# Notas de la versión 65 del firmware de Shearwater Petrel 1 y 2, Perdix, Perdix AI y NERD 2

## VERSIÓN 65 18/ENE/2019

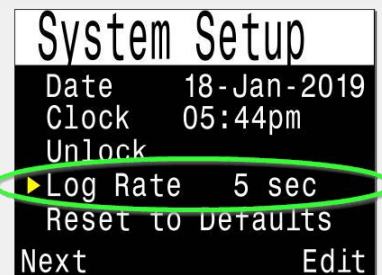
Se agregó el campo de factor de gradiente (GF) en la superficie (SurfGF). En este campo, se muestra la información del factor de gradiente si ascendiera a la superficie inmediatamente. Este cálculo es diferente al del campo GF99, que muestra su factor de gradiente a la profundidad actual. Se encuentra disponible:

Surface GF (GF en la superficie) es el factor de gradiente si ascendiera a la superficie de inmediato.

Nuevas opciones de descompresión en OC Rec

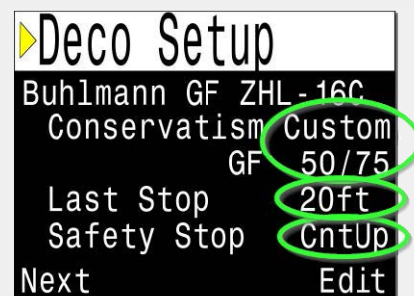
En el modo OC Rec (circuito abierto recreativo), el usuario ahora puede escoger la profundidad de 20 pies (6 m) para la última parada. Anteriormente, la última parada era siempre a 10 pies (3 m) en el modo OC Rec.

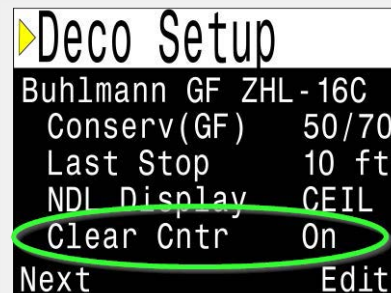
Se agregó una opción para iniciar una cuenta desde cero de Deco Clear (Descompresión realizada).

El Clear Counter (Cont. descomp. real.) comienza a contar desde cero una vez que realizó las paradas de descompresión.

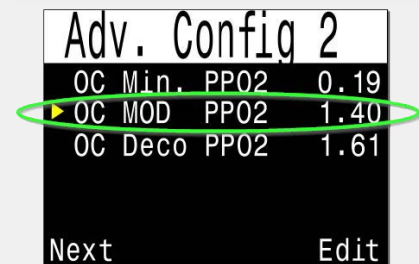
Ahora se ha eliminado la configuración OC Max. PPO2 (PPO2 máxima en circuito abierto) y se ha reemplazado por la configuración OC MOD PPO2 (PPO2 máxima operativa en circuito abierto). Esta configuración solo se aplica a la fase de profundidad máxima de la inmersión. La computadora de buceo usa el límite de OC Deco PPO2 (PPO2 de descompresión en circuito abierto) en lugar del límite de OC MOD PPO2 cuando se encuentra a 25 pies (7.5 metros) de una parada de descompresión obligatoria. El límite de OC Deco PPO2 también determina en qué momento se hacen los cambios predictivos de gas de descompresión. Además, si el gas activo tiene una fracción de oxígeno mayor o igual a 80%, se utiliza el límite de descompresión, ya que se presupone que el gas es un gas de descompresión.

La configuración OC MOD PPO2 reemplaza a la configuración OC Max. PPO2, y su comportamiento es diferente. LEA la descripción a la izquierda.

Cuando actualice el firmware, el valor OC MOD PPO2 será 1.40 ata, pero el valor OC Deco PPO2 no se modificará. Los valores predeterminados son:

OC MOD PPO2 = 1.40 ata  
OC Deco PPO2 = 1.61 ata

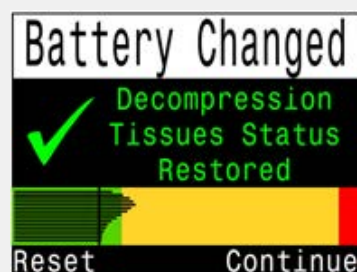
El menú para marcar un rumbo con la brújula cambió de ubicación para que tenga que presionar menos veces los botones. Además, ahora puede ver la brújula mientras marca el rumbo. Funcionamiento: en la pantalla de la brújula, presione el botón izquierdo una vez para que aparezca el menú Exit/Mark (Salir/Marcar). Presione el botón derecho para marcar el rumbo y el izquierdo para regresar a la pantalla principal. Anteriormente, era necesario navegar hasta los menús normales para marcar el rumbo en la brújula.

Para marcar un rumbo en la brújula, ahora hay que presionar los botones menos veces.

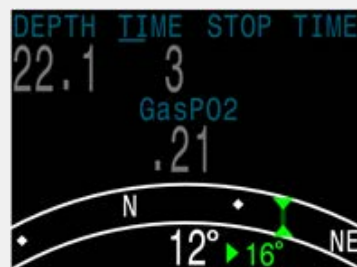
Cuando se marca un rumbo, la pantalla ahora muestra el ángulo de desviación entre el rumbo actual y el rumbo marcado. Esto es útil cuando bucea siguiendo un patrón. Por ejemplo, para un patrón de cuadrado es necesario hacer giros en intervalos de 90°, mientras que para un patrón de triángulo es necesario hacer giros en intervalos de 120°.

Ahora se muestra la desviación entre el rumbo actual y el marcado (en este ejemplo, 16°).

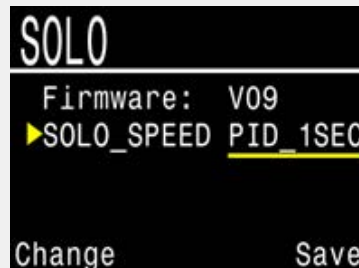
**NUEVO** Nueva opción de brillo Cave (Cuevas). Esta opción es incluso más tenue que Low (Bajo) y es ideal para entornos muy oscuros, como las cuevas.

El brillo para cuevas es muy tenue y, por lo tanto, ideal para entornos oscuros, como cuevas.
